Information technique Technical information Información técnica	NT133-01
Culasse 125 Trial Factory Cylinder head 125 Trial Factory Culata Trial 125 Factory	Date/Fecha 16/03/2020

Motocyclette/Motorcycle/Motocicleta				
50 2T	125 2T	250/300 4T	250/300 2T	450 4T

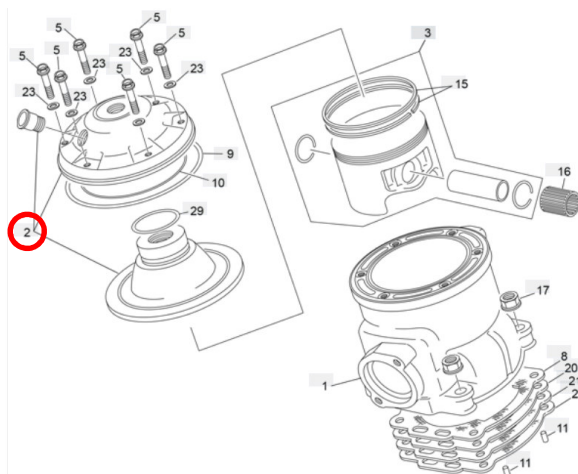
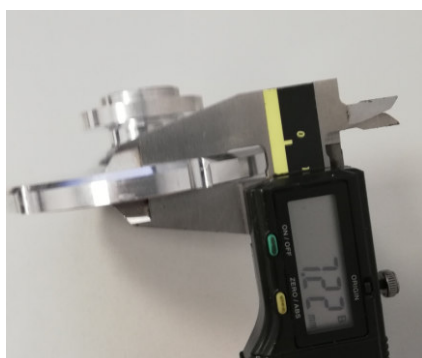
EN - We have detected a problem with some cylinder head domes of the 125 Factory 2020 trials.

In the case of a coolant crack or leak, check the size of the dome and replace the cylinder head if necessary

NOT OK

OK
